改善箇所説明図

発電用モーター

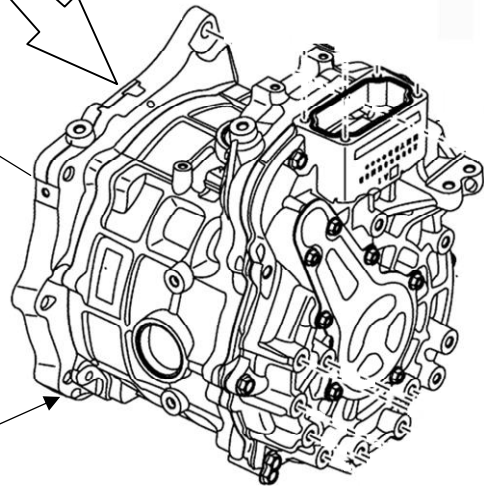
基準不適合発生箇所

e-POWER車の発電用モーターにおいて、ステータコアへの絶縁材（ワニス）塗布量管理が不適切なため、ワニスの塗布量が少ないものがある。そのため、絶縁不良が発生し、絶縁不良により絶縁抵抗値が低下し、そのまま使用を続けると、e-POWERシステム警告灯の点灯及び、警告メッセージが表示され発電用モーターが発電を停止することで、EVバッテリーへ電源供給がされなくなり、走行できなくなるおそれがある。

全車両、発電用モーターのシリアル番号を確認し、不具合対象であれば対策品に交換する。

識別：銀色のシールをモデルナンバープレートの右横に貼り付ける。
